Objet : étude du PC 071 074 21 P0014

AFFAIRE : projet de construction d'une centrale photovoltaïque au sol

Objet : Avis de l'ONF concernant l'implantation d'un parc photovoltaïque en forêt communale de Bourbon Lancy (71).

Figure 105. Incidence du projet sur les éléments boisés (haies, fourrés)

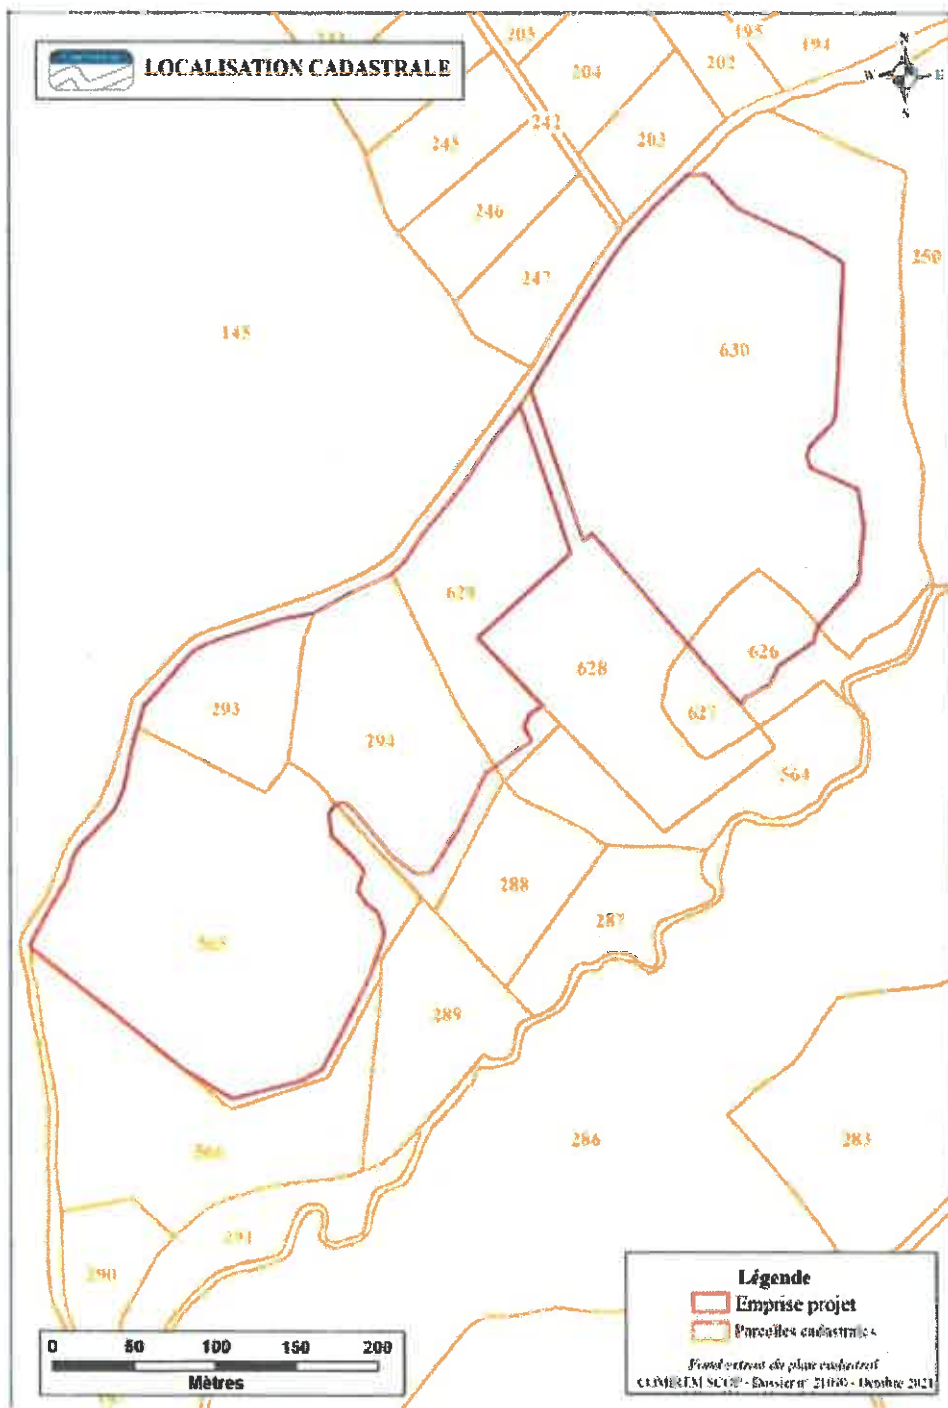
En rouge, le porteur de projet présente la végétation à supprimer. Celle-ci correspond à un boisement spontané bénéficiant du régime forestier (RF).

Le service forestier de la DDT se prononcera sur l'opportunité à inviter le porteur de projet à déposer une demande d'autorisation de défrichement.

Le cas échéant, l'ONF donnera un avis favorable à cette demande. En effet ce boisement spontané correspond à un peuplement à très faible valeur économique (aulnaies-frênaies).

La surface n'a pas été calculée par le porteur de projet, elle est estimée à 3 500 m².

Figure 18. Plan de composition de projet

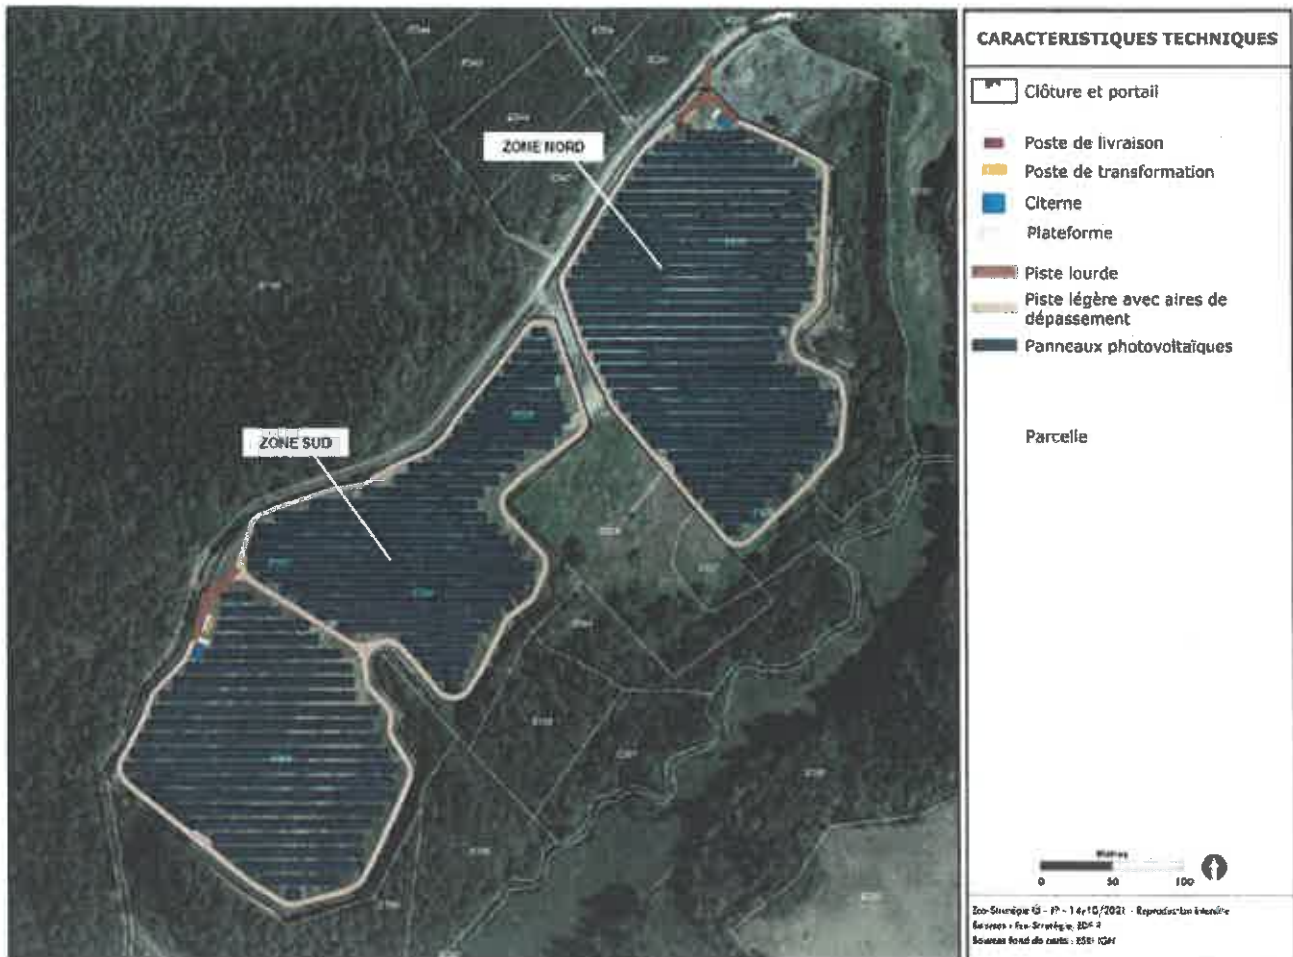
Les parcelles figurées dans les plans ci-dessus font partie intégrante de la forêt communale de Bourbon-Lancy. Ces parcelles appartiennent à la commune de Bourbon-Lancy et sont attenantes à la forêt de l'Hôpital de Bourbon-Lancy. Elles bénéficient du régime forestier.

A ce titre, au regard des articles L 211-1 et L221-2 du code forestier, l'ONF met en œuvre le régime forestier sur ce terrain.

- le site est en partie boisé et il sera nécessaire de couper des arbres ;
- bien qu'inférieur à 15 ha, le projet représente 44% de la surface de la forêt communale impactée si l'on considère la surface du parc clôturé ou 25% si l'on considère la surface en panneaux ;
- pas de précision concernant le défrichement ;
- pas de précision concernant l'engagement moral de réinvestir dans la forêt ;
- pas de précision sur les mesures compensatoires environnementales.

Cependant un avis favorable ONF ne pourra être confirmé que lorsque les éléments suivants auront été clarifiés :
